II/272 LITOL, REKONSTRUKCE

SO 001.1A V'běh kanalizace do bočních ulic stok A a A-1

Změnový list

2.4

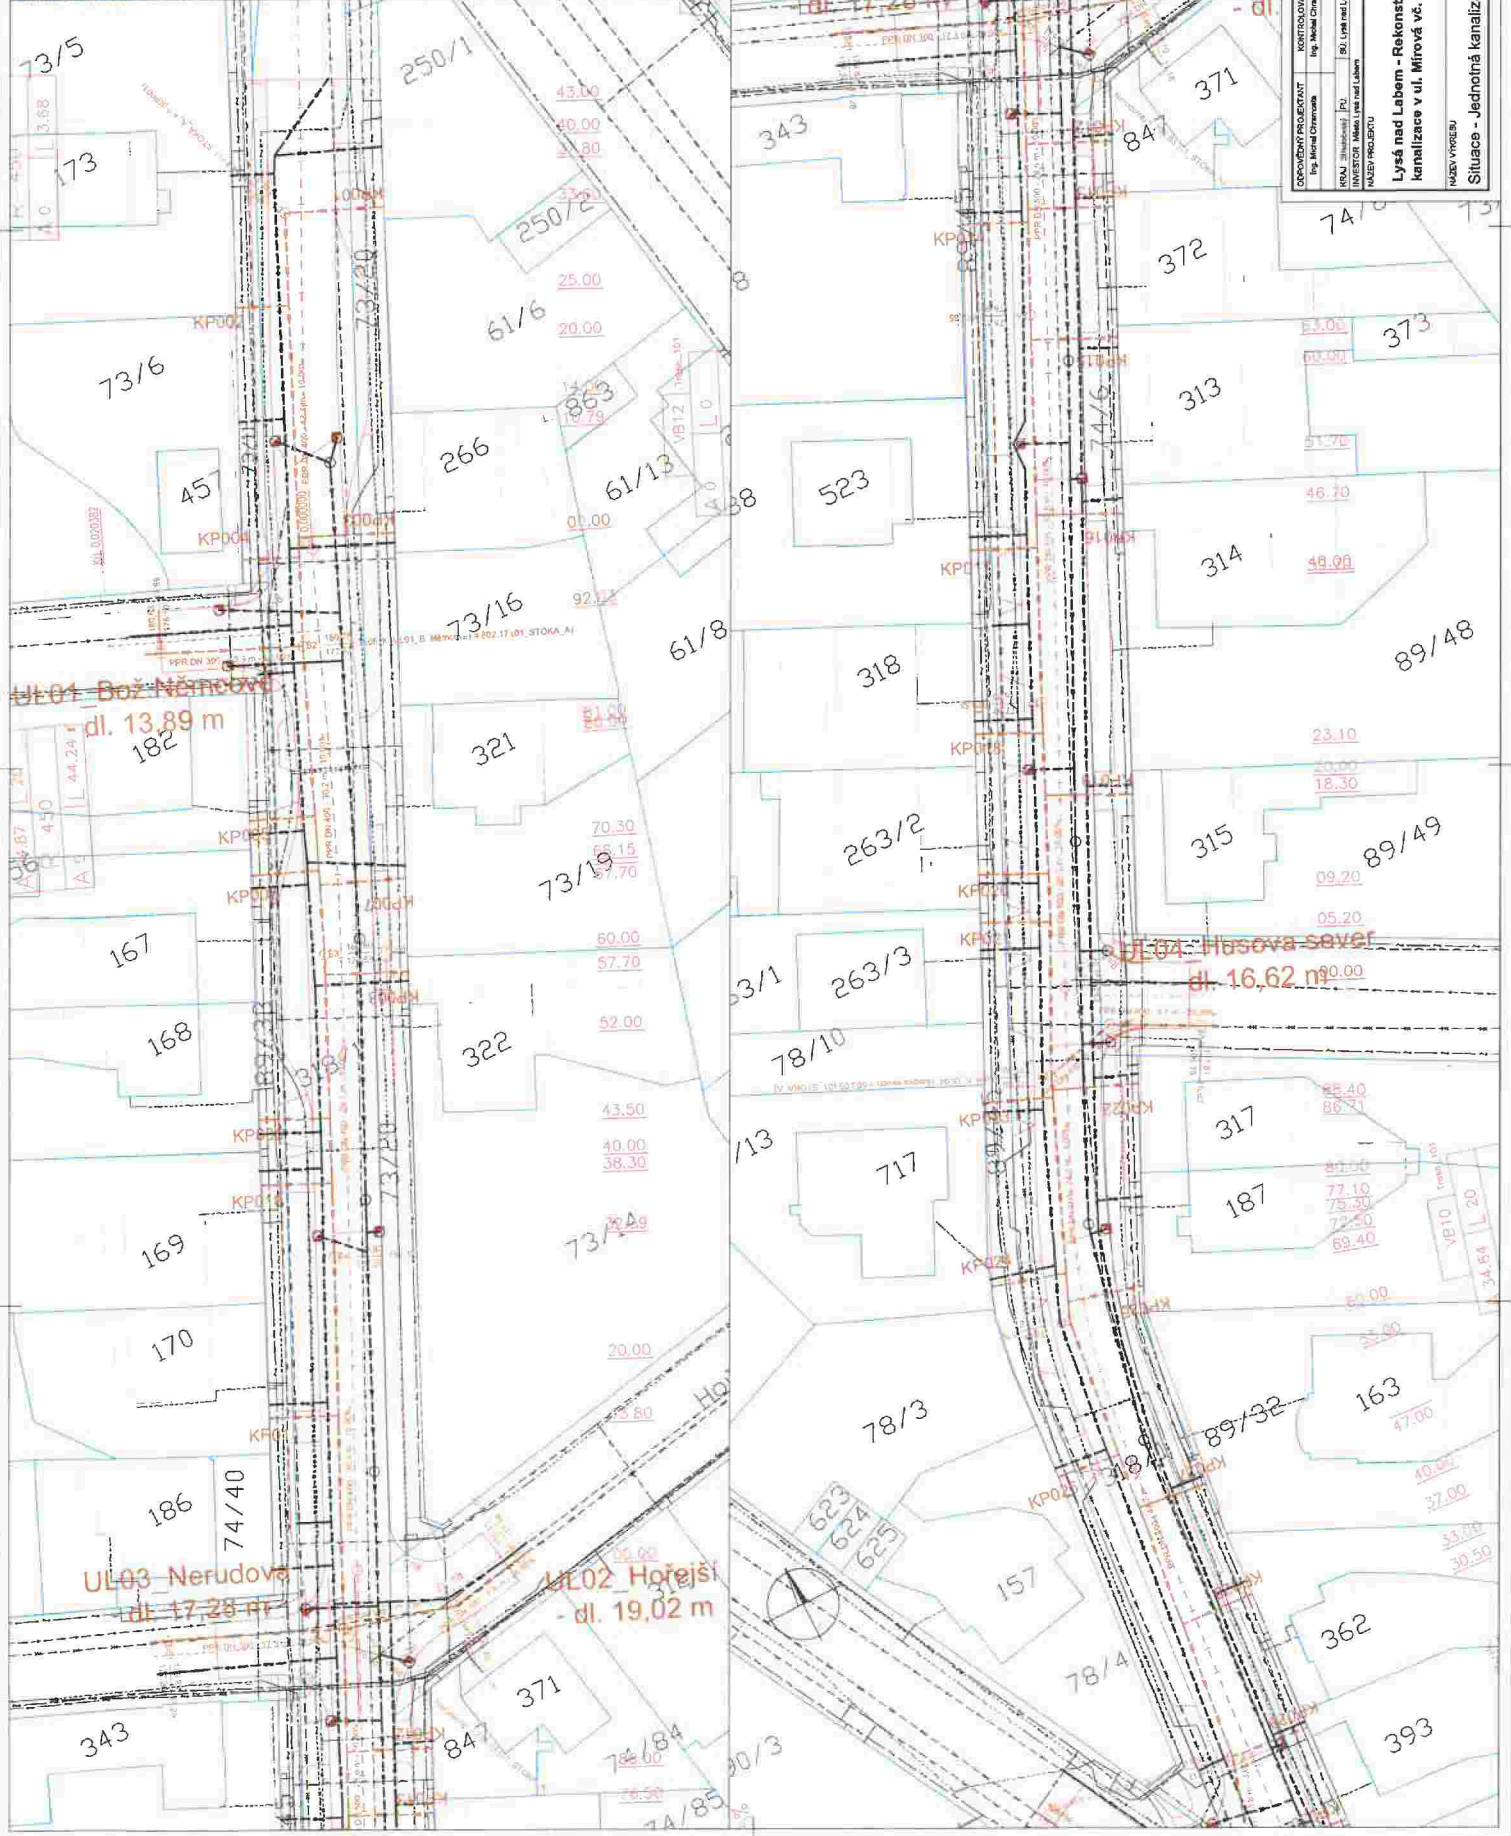
13	28617278	rubka kanalizace PP korugovaná DN 300x6000 mm SN 16 viz doklad č. 72 (Situace jednotné kanalizace)	M	21,85	0,00	-21,85	900,00	19 482,30	-19 482,30	0,00	0,00	-19 482,30	-100,00%
14	28617276	rubka kanalizace PP korugovaná DN 400x6000 mm SN 16 viz doklad č. 12 (Situace jednotné kanalizace)	KUS	15,18	0,00	-15,18	8 300,00	125 069,10	-125 069,10	0,00	0,00	-125 069,10	-100,00%
16	5552424	Položka D 400 EUROPA KDB95B bez odvětrání s bez zápu viz doklad č. 13 (Tabulka šachet dle RDS) a doklad č. 15 (Sklebova šachet dle RDS)	KUS	1,00	0,00	-1,00	2 118,00	2 118,00	-2 118,00	0,00	0,00	-2 118,00	-100,00%
27	59224100	trouba hrdlová ořímá železobetonová s integrovaným láněním TZH-Q, 600x2500 60 x 250 x 10 cm sáněním 0,00 - 17,38 / 2,5 + 5% ztrátá (viz doklad č. 14 - profil 16_K_UL_Přeláček)	KUS	8,00	7,28	-0,71	3 702,00	29 616,00	-2 628,42	0,00	26 987,58	-2 628,42	-8,87%
28	59224020	dno betonová šachetová DN 300 betonový žabí inkurlice 100 x 78,5 x 15 cm viz doklad č. 13 (Tabulka šachet dle RDS) a doklad č. 15 (Sklebova šachet dle RDS)	KUS	1,00	0,00	-1,00	4 259,70	4 259,70	-4 259,70	0,00	0,00	-4 259,70	-100,00%

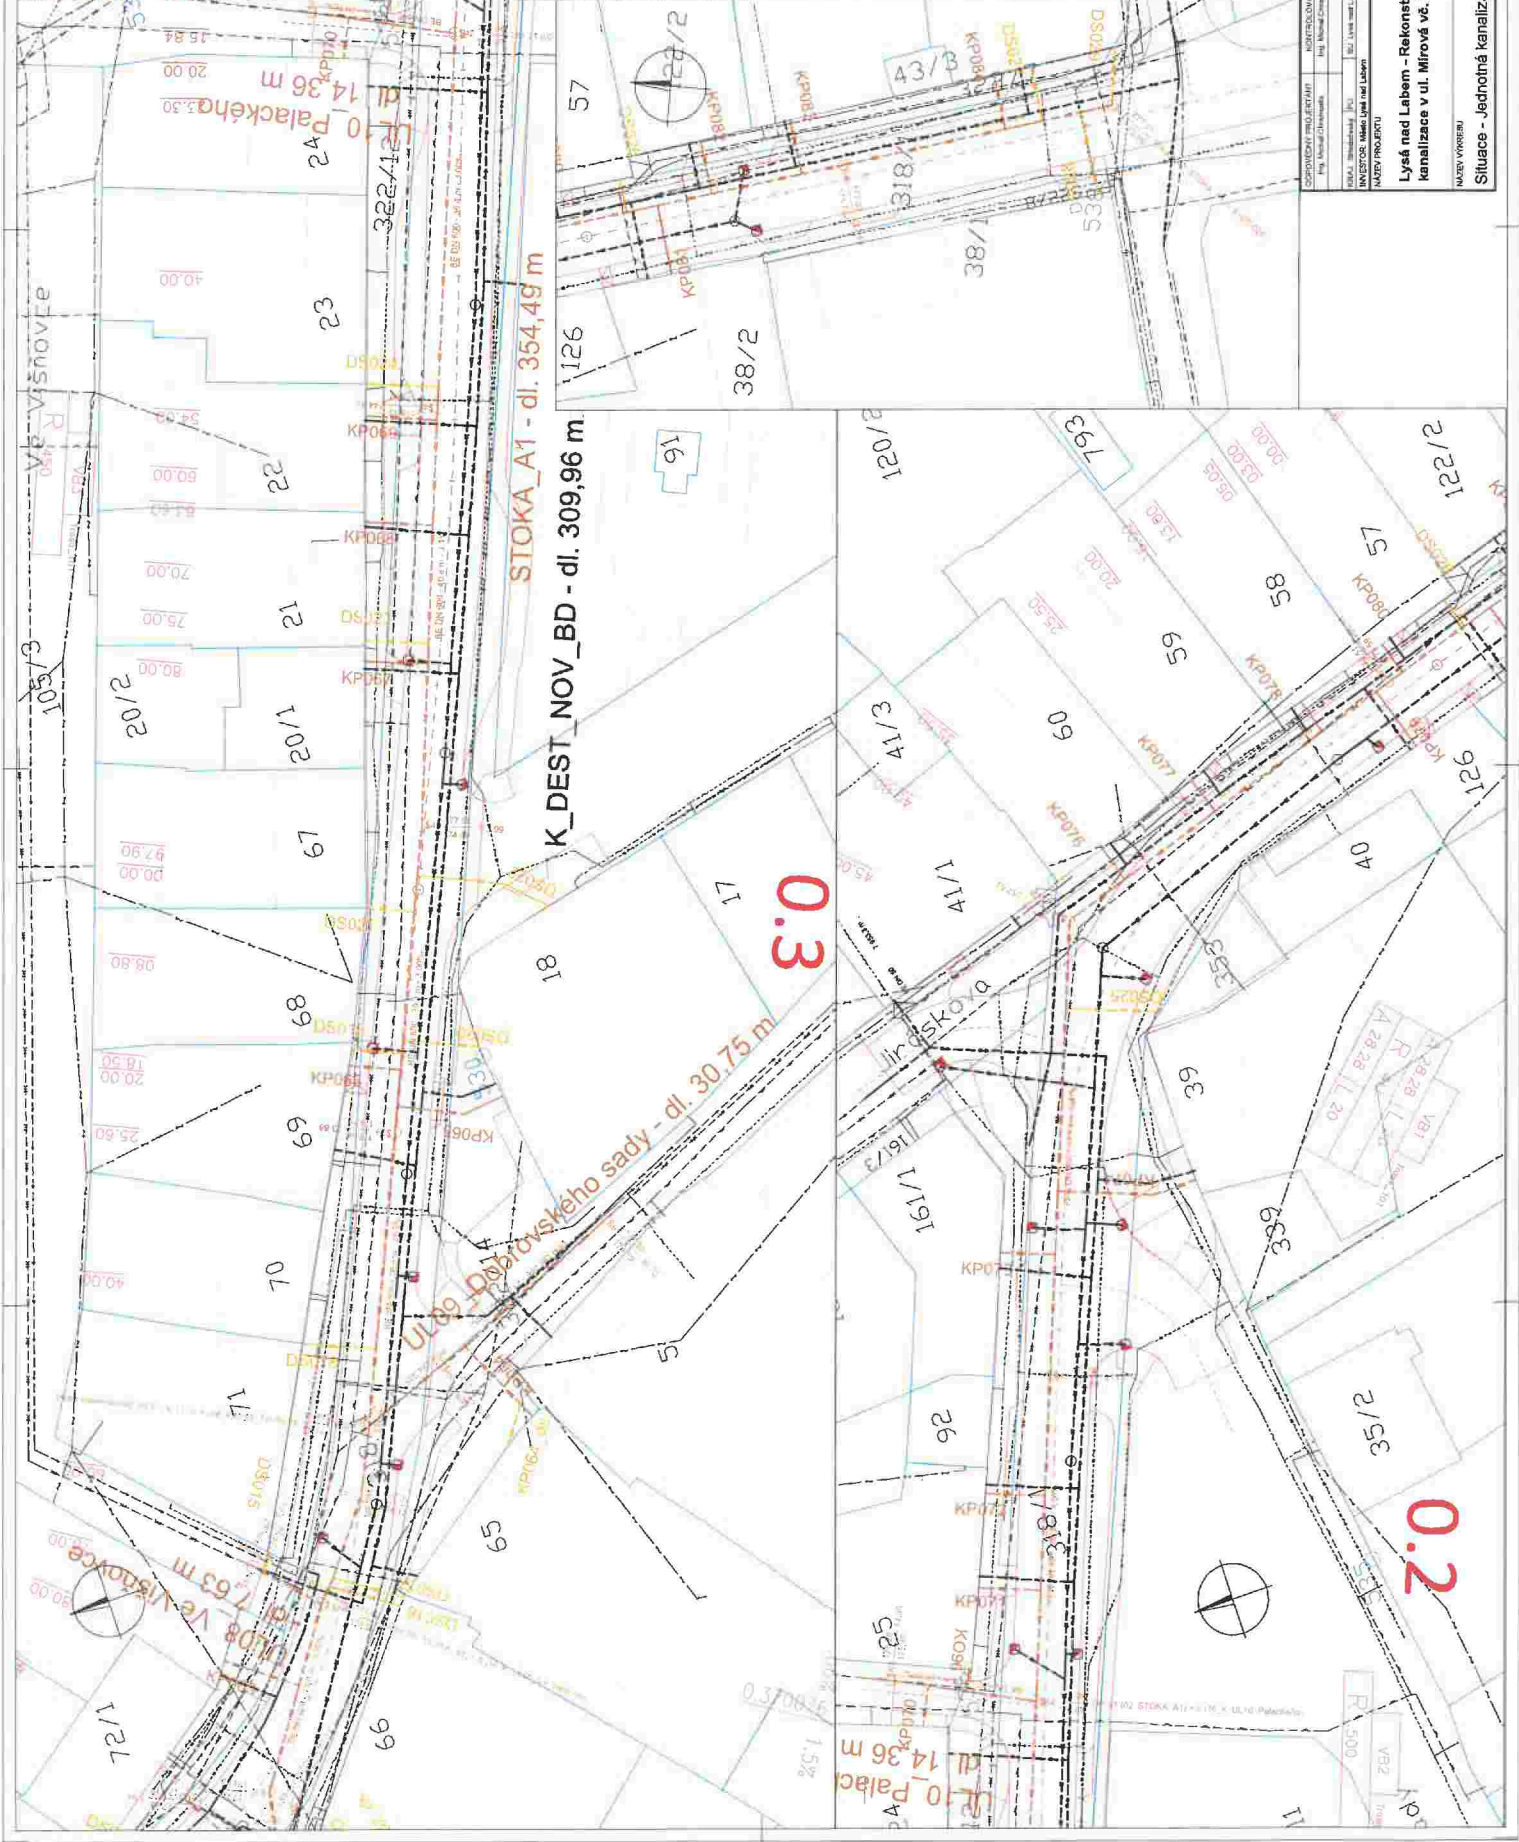
- optimalizaci počtu šachet na gravitační kanalizaci, tj. úspore jedné šachetní sestavy na stoce Výběhy do bočních ulic
 - přepracování skladby jednotlivých šachetních sestav dle výrobního plánu dodavatele oproti zadávacímu výkazu výměr
 - úpravě délek tras kanalizace s ohledem na skutečné poměry (celková délka potrubí DN 300, DN 400 a DN 600 je 217,72 m)
- Výše uvedené změny jsou doloženy v dokladu č. 13 (Tabulka šachet dle RDS) a v dokladu č. 14 (Skladba šachet dle RDS).

29	59224058	lůžko pro kanalizační šachty s kámovým stupněm 100x62,5 x 67 x 12 cm viz doklad č. 13 (Tabulka šachet dle RDS) a doklad č. 15 (Sklebova šachet dle RDS)	KUS	1,00	0,00	-1,00	1 091,00	1 091,00	-1 091,00	0,00	0,00	-1 091,00	-100,00%
30	59224045	skruž betonová DN 1000x250, 100x25x12 cm viz doklad č. 13 (Tabulka šachet dle RDS) a doklad č. 15 (Sklebova šachet dle RDS)	KUS	1,00	0,00	-1,00	555,00	555,00	-555,00	0,00	0,00	-555,00	-100,00%
31	802442111	Montáž potrubí z trub TZH s integrovaným láněním otevřený výkop sklon do 20 % DN 600 sáněním 0,00 - 17,36 (viz doklad č. 14 - profil 16_K_UL_Přeláček)	M	16,88	17,36	0,50	1 455,70	24 543,10	0,00	726,31	25 272,41	726,31	2,97%
32	871370430	Montáž kanalizačního potrubí korugovaného SN 16 z polypropylenu DN 300 dle st. : 15; 4+21,58+18,75+19,28+32,25+9,13 (viz doklad č. 14 - profil 06-08, 12)	M	129,88	110,39	-13,49	328,60	42 678,57	-4 432,40	0,00	38 246,08	-4 432,40	-10,39%
